Nota Aclaratoria No. 1 al Proceso de Licitación Pública

“OBRAS EXTERIORES PARA EL EDIFICIO AMDC/AER”, Con Código N° 2766 Licitación Pública Nacional No. LPuNO-08-AMDC-115-2020

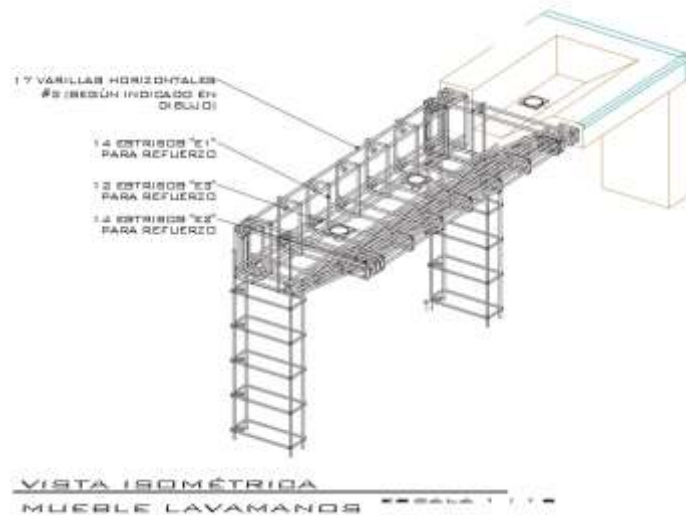
1. Solicitamos brindar especificaciones técnicas de las siguientes actividades
 - a. Construcción de Pileta de aseo, incluye la obra civil, la instalación de revestimiento en la parte interna y externa de la pileta con enchape de cerámica color blanco.
 - b. Lavamanos de concreto armado en baños, incluye la obra civil, la instalación del revestimiento en la parte interna y externa de la pileta con enchape de cerámica color blanco. Ya que solo aparece la imagen que a continuación mostramos.

R/= En relación a la construcción de la pileta de aseo y el lavamanos de concreto armado se deben tomar en consideración los detalles mostrados en el plano S1806-DT-256 entregado originalmente. La resistencia del concreto de todos los elementos de amarre es decir castillos y soleras debe ser de concreto FC: 3000 PSI y acero FY: grado 60

La construcción de la pileta de aseo contempla la fundición de un firme, la construcción de castillos y una solera de cierre, la actividad debe incluir la instalación de una coladera, un grifo y la colocación de enchape como revestimiento en la parte interna y externa con su respectivo esquinero protector de aristas.

La construcción del mueble de lavamanos contempla la fundición de un elemento piramidal tipo poseta de acuerdo a los detalles de armado mostrados en los planos, la construcción de 3 castillos (base), la actividad debe incluir la instalación de 3 coladeras, 3 grifos en pared y la instalación de enchape como revestimiento en la parte interna y externa del elemento con su respectivo esquinero protector de aristas.
